VERKSTADS- MEDDELANDE

BETR.	SPECIALVERKTYG	PRODUKT	P
	999 5010	GRUPP	08
DATUM	Januari 1973	NR	56x

Monteringsring för låsring till drivaxellager.

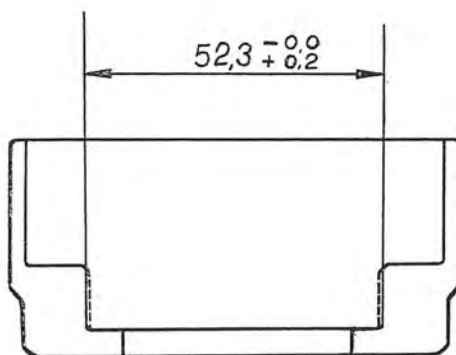
Den nya låsringen som infördes tillsammans med inre tätningarring enligt VM P-46-27 har större ytterdiameter än den tidigare låsringen. Detta gör att monteringsring 999 2839 ej passar till den nya låsringen. Vi har därför tagit fram en ny monteringsring, 999 5010.

Den tidigare monteringsringen, 999 2839 utgår och ersätts av 999 5010, som även används för tidigare utförande av låsring.

Monteringsringen 999 2839 kan ändras till 999 5010 genom att diametern 51 mm svarvas upp till $52,3 + 0,2$ mm. Märkningen ändras därefter till 999 5010.
